◆床排水リモデルを床排水200mmへ変更する場合  
 【UWC C/D\*\*\*\*\*D\* → UWC C/D\*\*\*\*\*C\* へ変更】レストパル I型

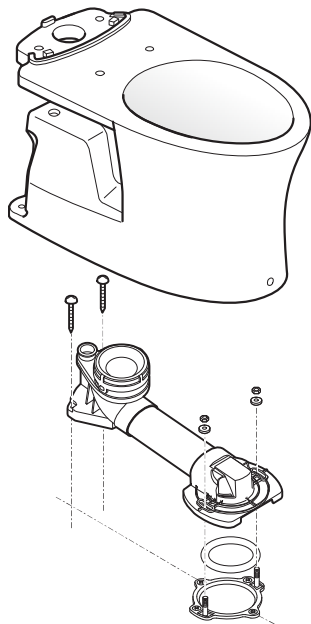
【変更必要部材】

名称	部品図	補修品番	個数	備考
排水ソケットセット (まるごと収納タイプ/収納タイプ)		UGX168B	1	※まるごと収納タイプ/収納タイプの場合はこちらを手配してください
排水ソケットセット (スリム収納タイプ)		UGX169B	1	※スリム収納タイプの場合はこちらを手配してください
